女川原子力発電所2号炉 地盤(敷地の地形, 地質・地質構造)について

令和元年7月26日
東北電力株式会社

審査会合におけるコメント

No.	審査会合におけるコメント(令和元年6月21日)
S182	・追加となった対象施設の直下に3条対象となる断層がないことを確認するため、評価対象断層の連続性や、説明性を向上できる資料があれば、新たな地質データの追加も含めてまとめ資料に反映すること。
S183	・日本海溝沿いの地震活動の長期評価や、活断層詳細デジタルマップ[新編]等の新知見をふまえたこれまでの評価への影響の有無について、まとめ資料に反映すること。

2.1 敷地の調査【2号炉の耐震重要施設及び常設重大事故等対処施設】

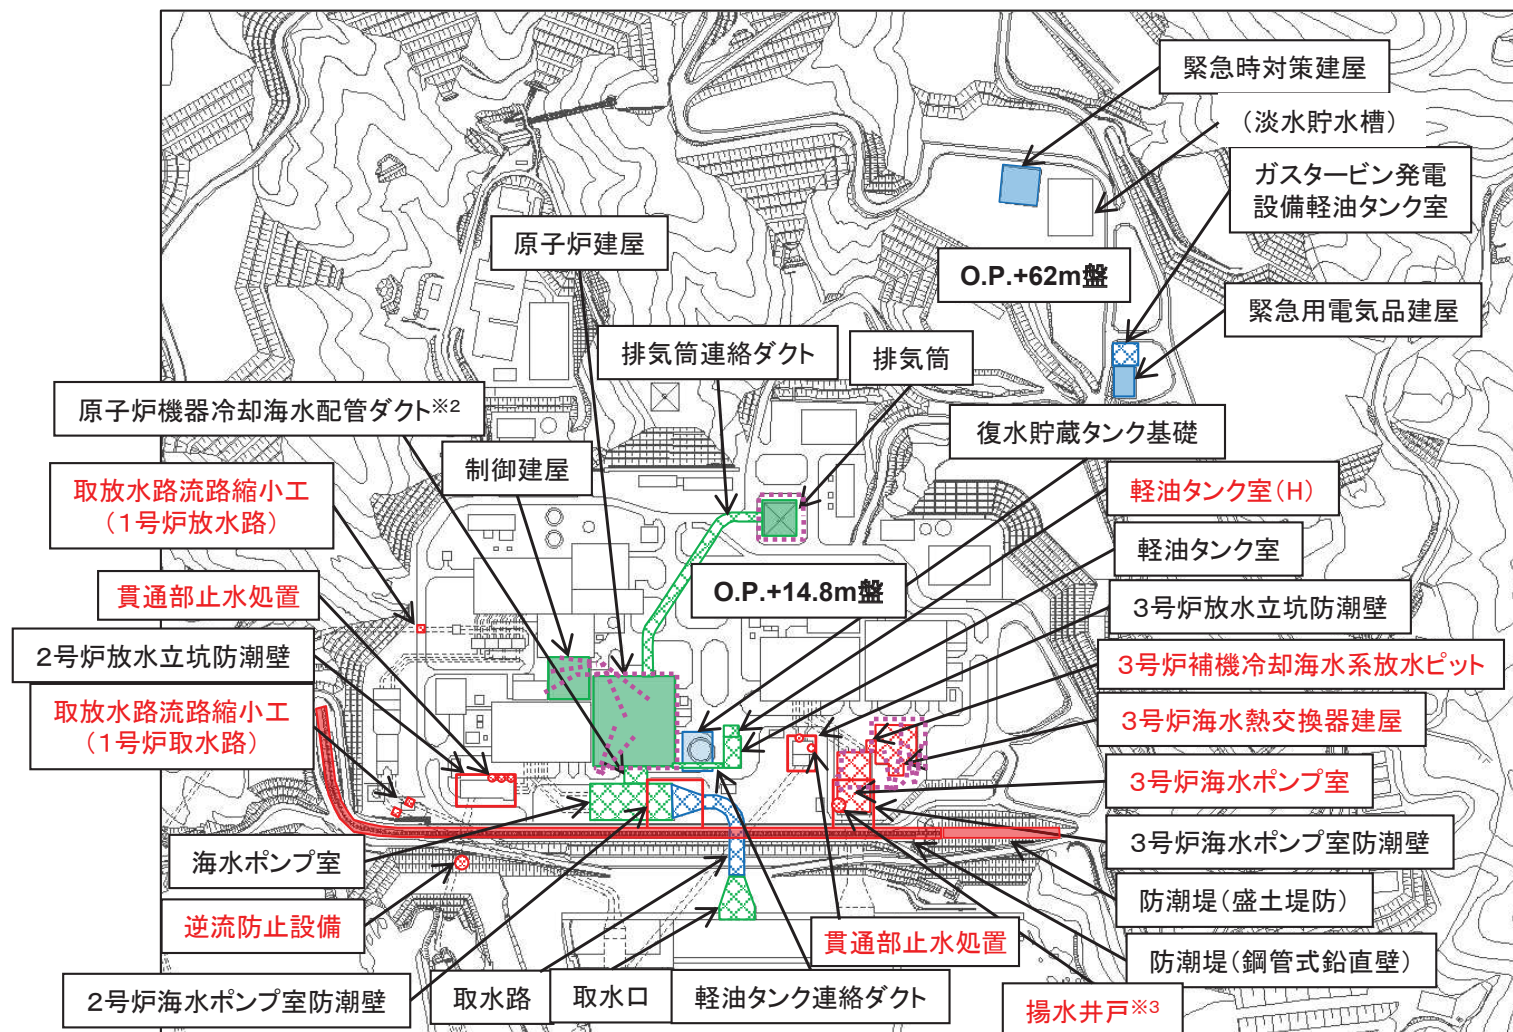
コメントS182

- 本評価の対象となる耐震重要施設及び常設重大事故等対処施設は、原子炉建屋が設置されるO.P.※¹+14.8m盤と、緊急時対策建屋が設置されるO.P.+62m盤に配置されている。

- 3号炉海水ポンプ室、3号炉海水熱交換器建屋、取放水路流路縮小工、逆流防止設備、揚水井戸※³、貫通部止水処置、3号炉補機冷却海水系放水ピットを耐震重要施設に追加。:赤字にて記載
- 軽油タンク室(H)を耐震重要施設及び常設重大事故等対処施設に追加:赤字にて記載
- 地下水位低下設備※⁴を追加
- 取水口は貯留堰を含むことから、耐震重要施設及び常設重大事故等対処施設に変更。
- 淡水貯水槽を常設重大事故等対処施設から除外。

3.2 敷地の断層分布【断層と構造物の位置関係】

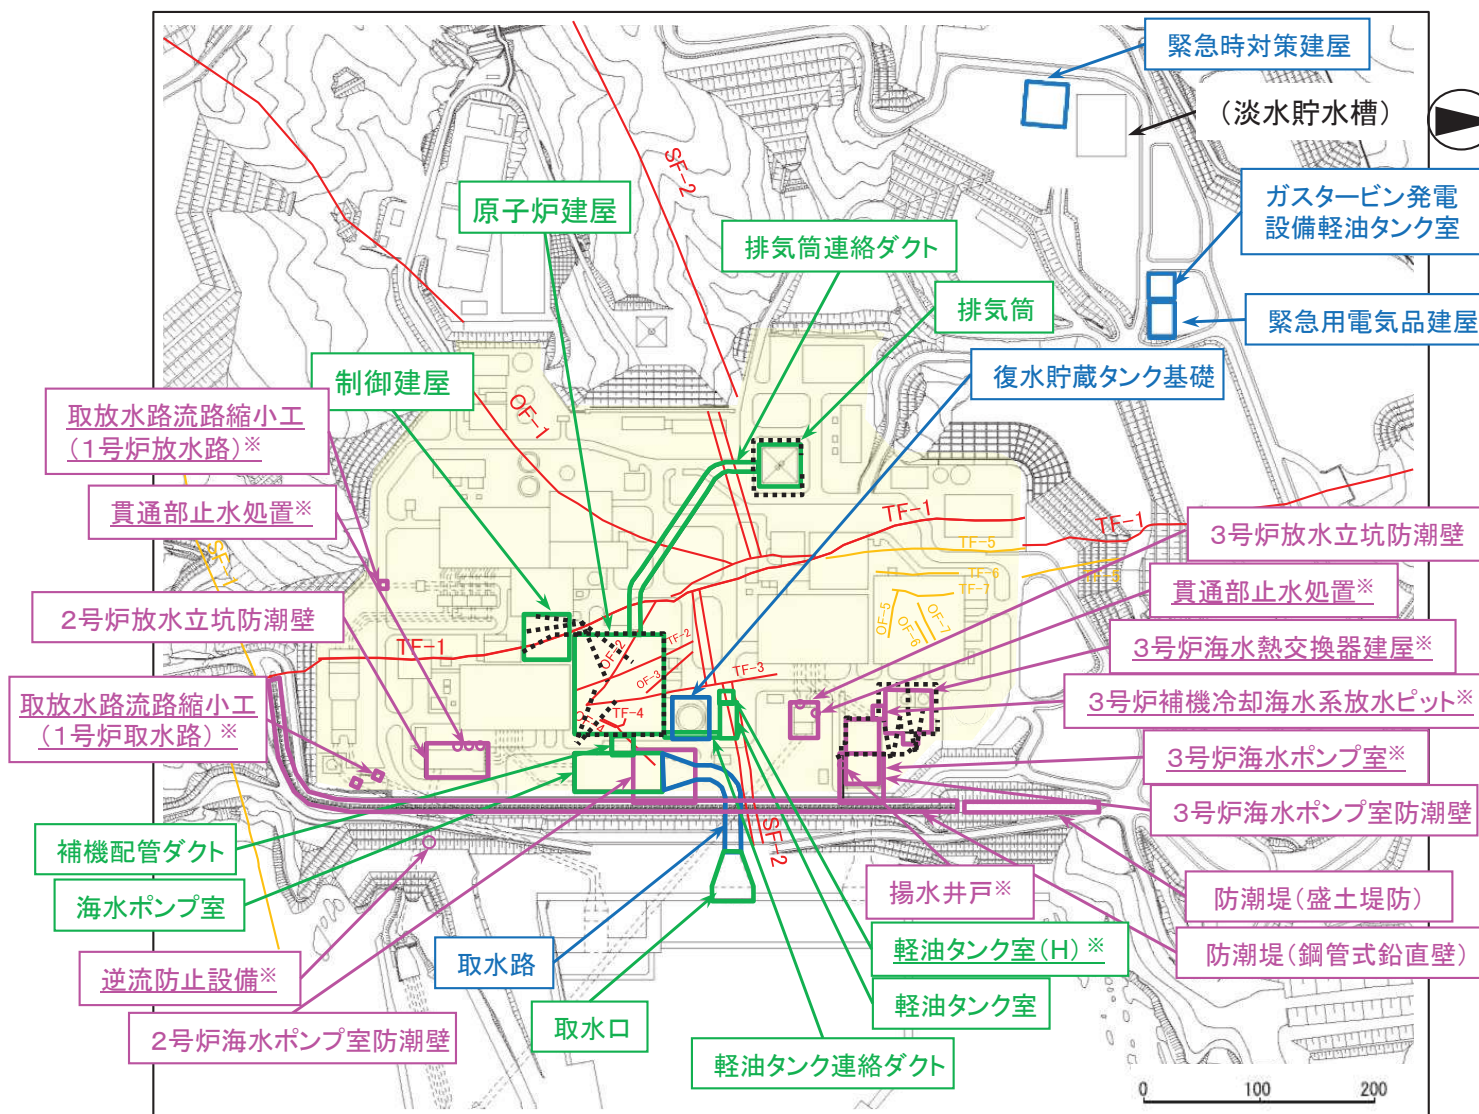
コメントS182

- 耐震重要施設及び常設重大事故等対処施設の直下には、SF-2断層、OF-1～4断層及びTF-1～4断層がある。
- なお、SF-1断層、OF-5～7断層及びTF-5～7断層は、耐震重要施設及び常設重大事故等対処施設の直下に対応しない。

- 3号炉海水ポンプ室、3号炉海水熱交換器建屋、取放水路流路縮小工、逆流防止設備、揚水井戸、貫通部止水処置、3号炉補機冷却海水系放水ピットを耐震重要施設に追加。地下水位低下設備を追加。
- 軽油タンク室(H)を耐震重要施設及び常設重大事故等対処施設に追加。
- 淡水貯水槽を常設重大事故等対処施設から除外。

地質水平断面図(O.P.約-14m)

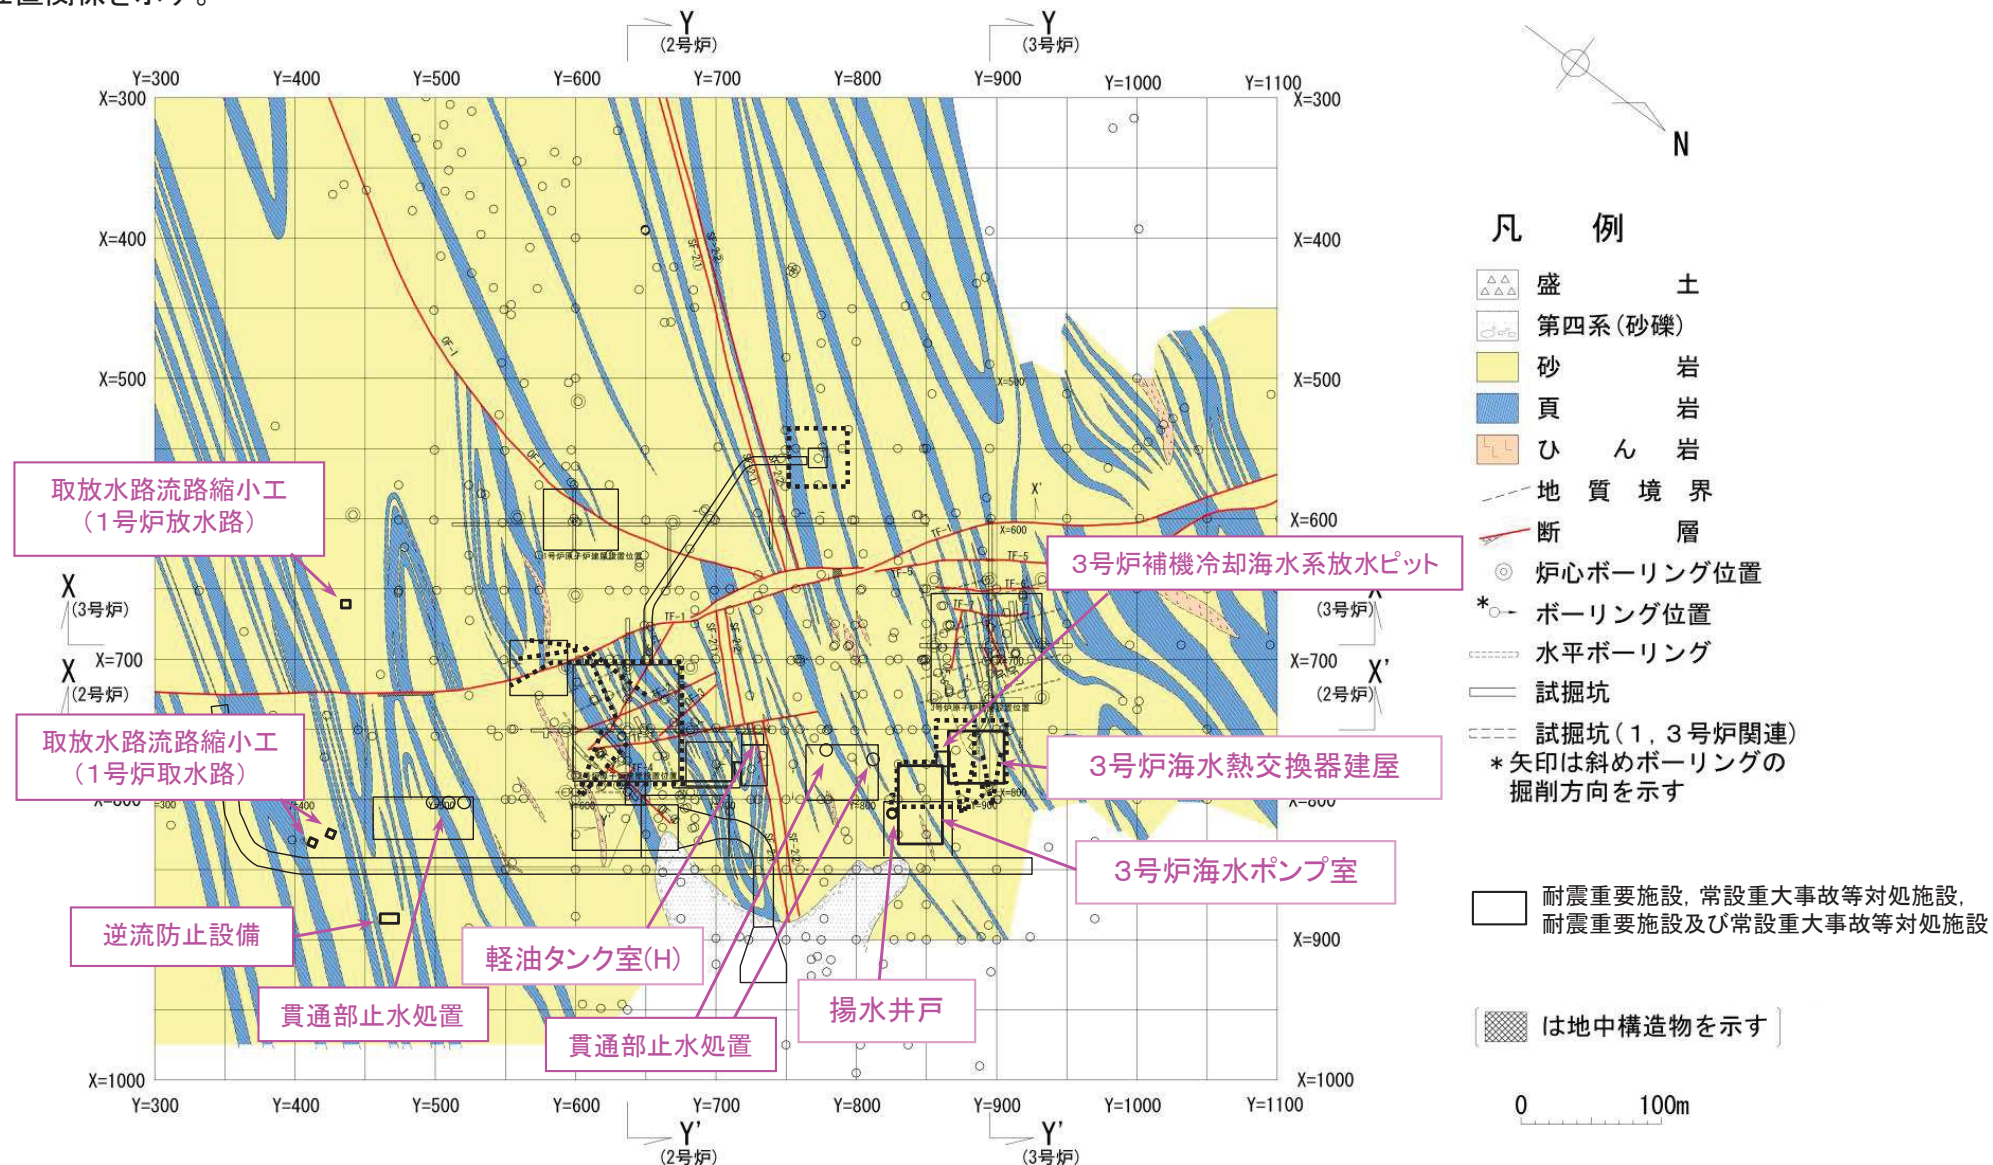
コメントS182

- 第474回審査会合(H29.6.9)から追加になった耐震重要施設(3号炉海水ポンプ室, 3号炉海水熱交換器建屋, 取放水路流路縮小工, 逆流防止設備, 揚水井戸, 貫通部止水処置, 3号炉補機冷却海水系放水ピット), 耐震重要施設及び常設重大事故等対処施設(軽油タンク室(H))及び地下水位低下設備と断層の位置関係を示す。

3.2 敷地の断層分布【3号炉断面図】

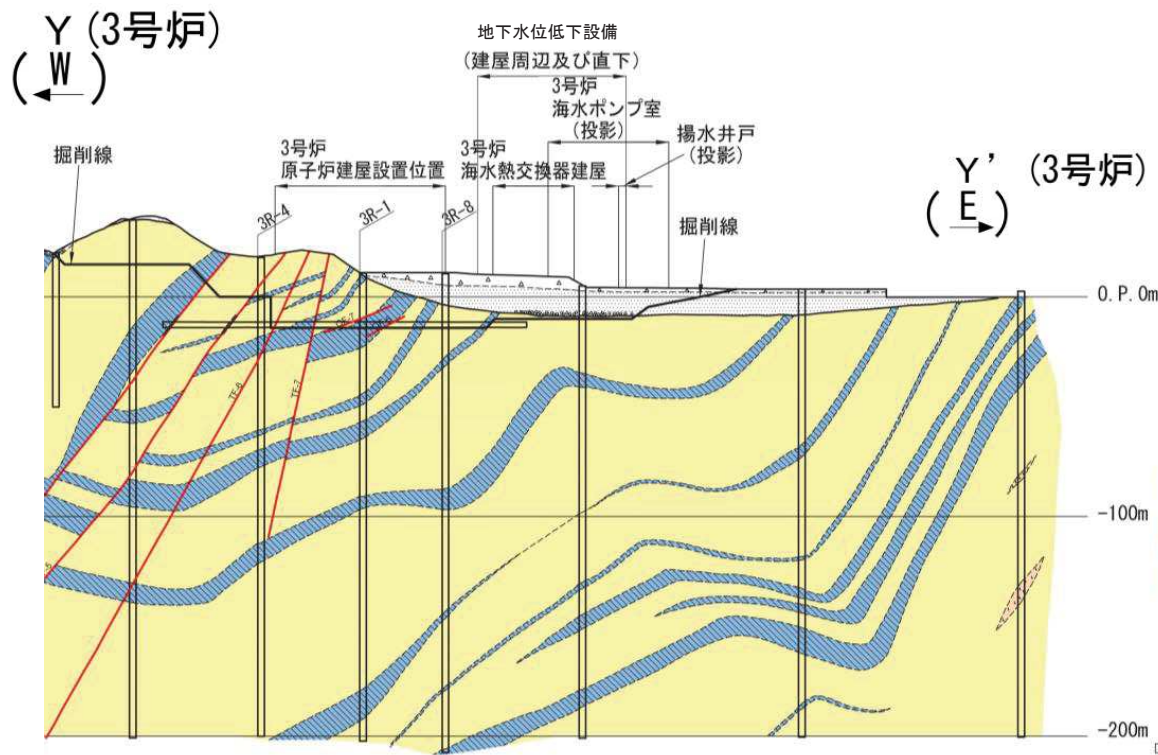
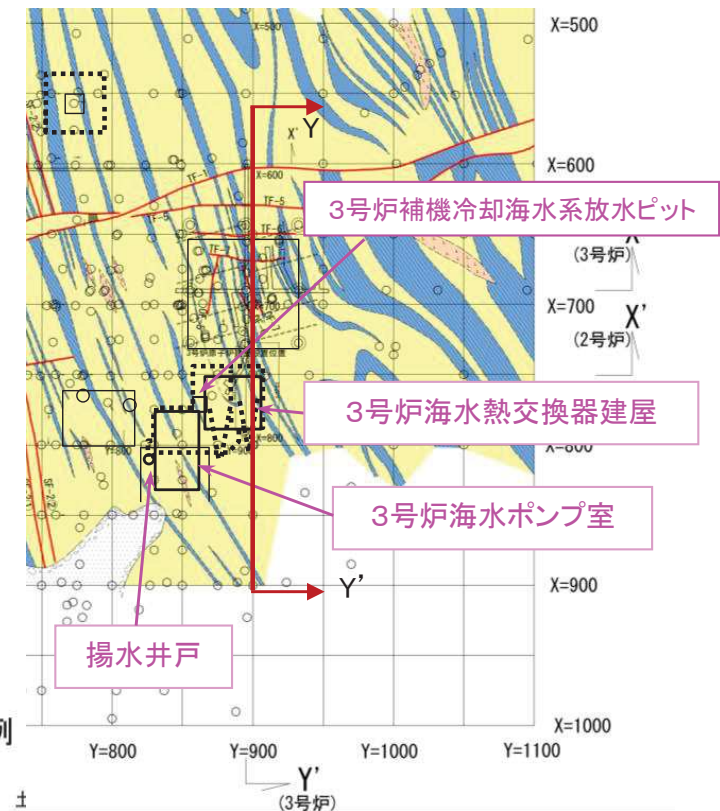
コメントS182

- 3号炉原子炉建屋Y断面を以下に示す。
- 3号炉海水ポンプ室, 3号炉海水熱交換器建屋, 揚水井戸の直下には, 比較的破砕幅があり, 連続性のある主要な断層は存在しない。
- 地下水位低下設備の直下には, 比較的破砕幅があり, 連続性のある主要な断層は存在しない。

3. 2 敷地の断層分布【3号炉原子炉建屋掘削底盤で確認された主要な断層の分布】

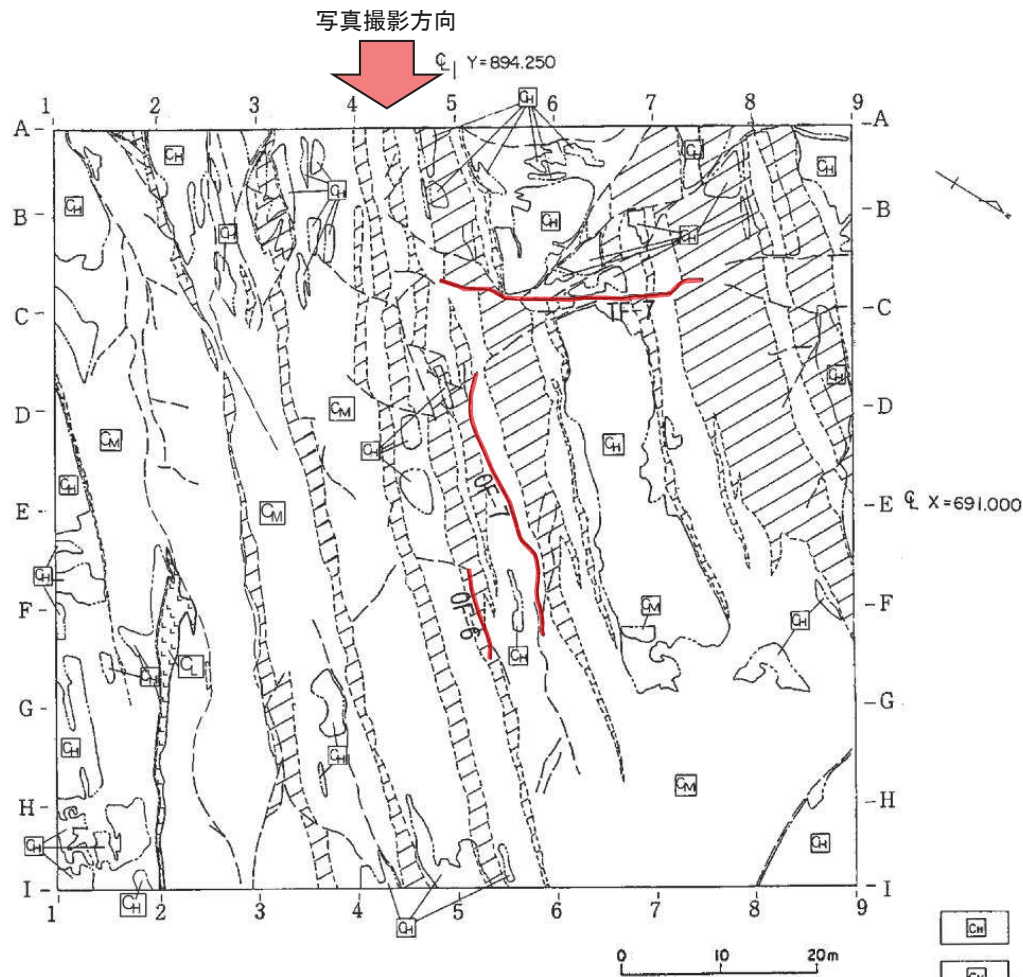
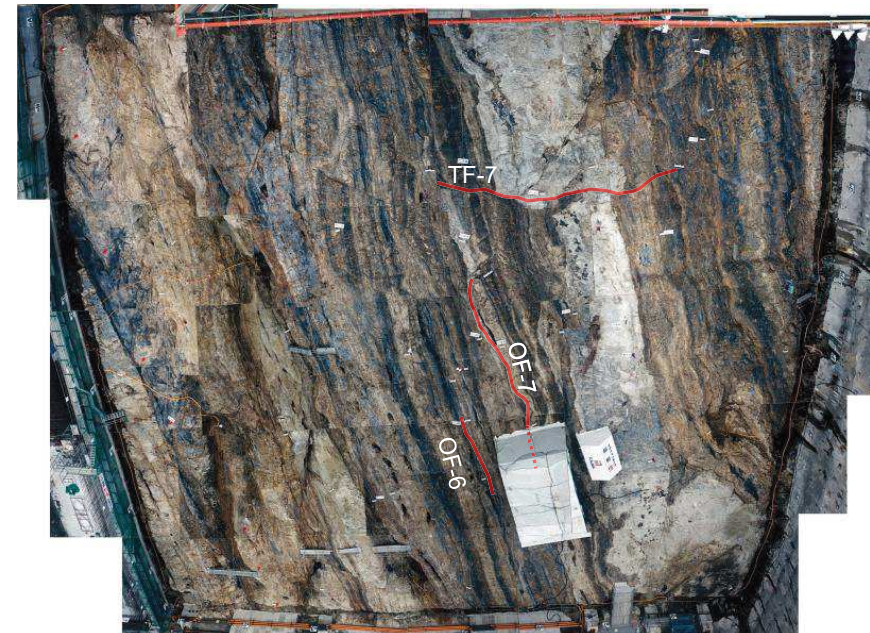
コメントS182

- 3号炉原子炉建屋掘削底盤で確認された主要な断層のうち、OF-6断層、OF-7断層及びTF-7断層は、掘削底盤範囲内で消滅しており、建屋の北東に位置する海水熱交換器建屋の方向へ延長する断層は認められない。
- なお、OF-5断層は、3号炉原子炉建屋掘削底盤において確認されないことから、O.P.-14m以深には連続しないと考えられる。

3.2 敷地の断層分布【3号炉海水ポンプ室】

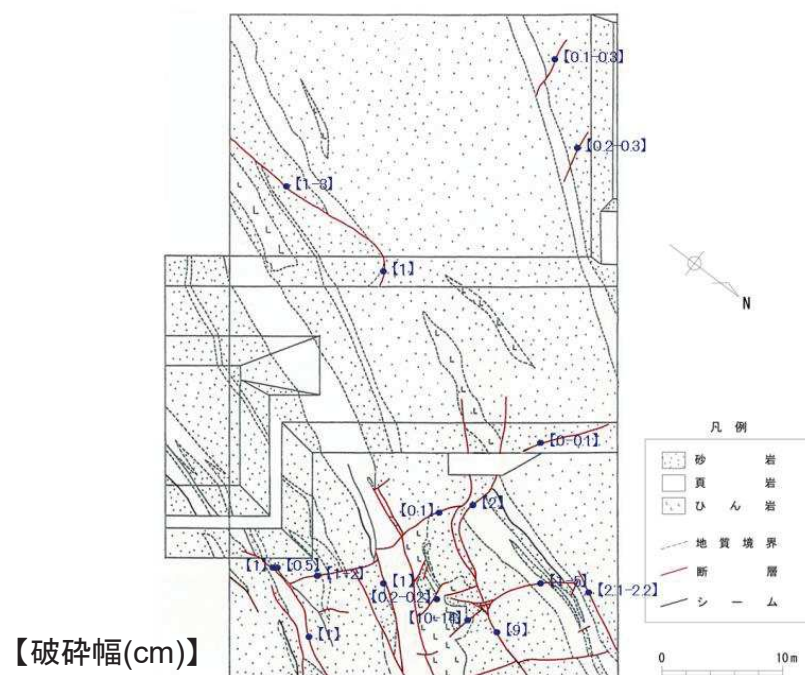
コメントS182

- 3号炉海水ポンプ室底盤に認められる断層については、破碎幅が一部で局所的に10数cmの箇所があるものの、ほとんどの箇所では1cm未満～数cmと小さく、また変位量が小さいこと、あるいは非常に短いことから、小断層としている。
- 3号炉海水ポンプ室底盤に認められる小断層は、原子炉建屋付近に分布する断層と同様に、地層あるいはシームの走向に対する方向性からタイプ別に分類される。
- これらの小断層及びシームは、全体として見れば互いに切り切られの関係にあることから、大局的にはほぼ同じ時期に形成されたと考えられる。
- また、斜交断層(OF系)からフレキシブルスリップに伴う層面すべり断層(シーム)に近い走向断層(SF系)に連続的に移行(移化)している断層もあることから、ほぼ同時に一連で形成されたと考えられる。
- ⇒ 小断層、シームに近いSF系の小断層及びシームは、大局的には褶曲構造が形成される過程でほぼ同じ時期に形成されたものと考えられる。
- OF系等の小断層及びシームの形成は、地質構造発達史及び熱史の検討においては、ステージ1の褶曲構造形成に伴う古いイベントとして位置づけられる。

3.2 敷地の断層分布【3号炉海水熱交換器建屋】

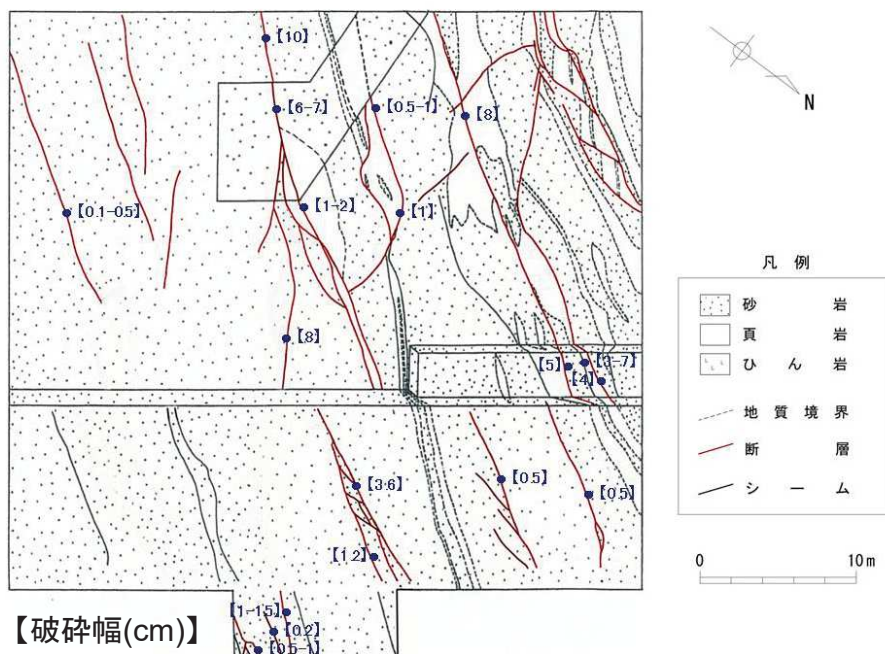
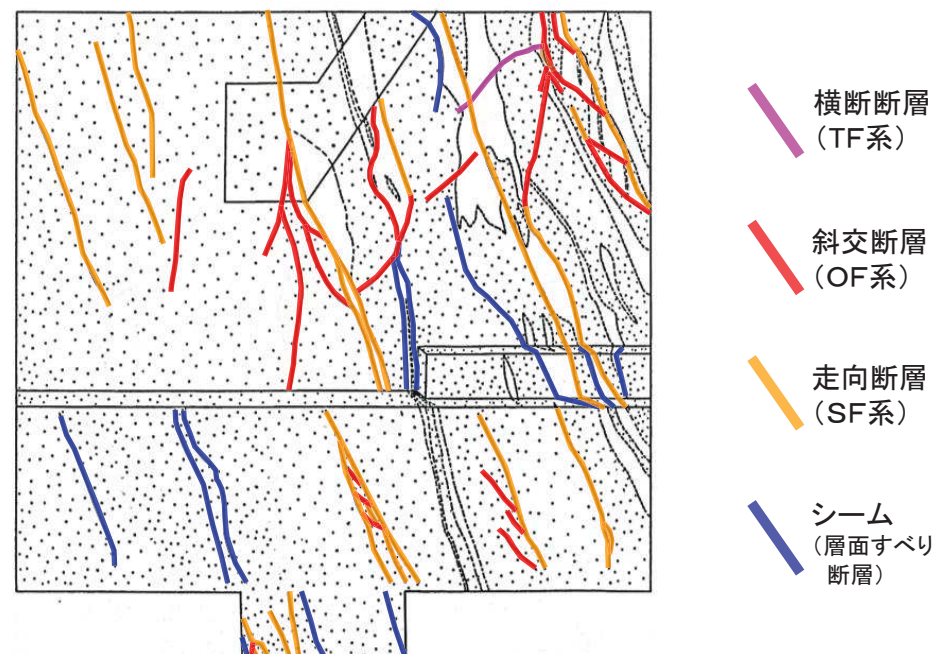
コメントS182

- 3号炉海水熱交換器建屋底盤に認められる断層については、破碎幅が一部で局所的に10cm程度の箇所があるものの、ほとんどの箇所では1cm未満～数cmと小さく、また変位量が小さいこと、あるいは非常に短いことから、小断層としている。
- 3号炉海水熱交換器建屋底盤に認められる小断層は、原子炉建屋付近に分布する断層と同様に、地層あるいはシームの走向に対する方向性からタイプ別に分類される。
- これらの小断層及びシームは、全体として見れば、互いに切り切られの関係にあることから、大局的にはほぼ同じ時期に形成されたと考えられる。
- また、斜交断層(OF系)からフレキシブルスリップに伴う層面すべり断層(シーム)に近い走向断層(SF系)に連続的に移行(移化)している断層もあることから、ほぼ同時に一連で形成されたと考えられる。
- ⇒ 小断層、シームに近いSF系の小断層及びシームは、大局的には褶曲構造が形成される過程でほぼ同じ時期に形成されたものと考えられる。
- OF系等の小断層及びシームの形成は、地質構造発達史及び熱史の検討においては、ステージ1の褶曲構造形成に伴う古いイベントとして位置づけられる。
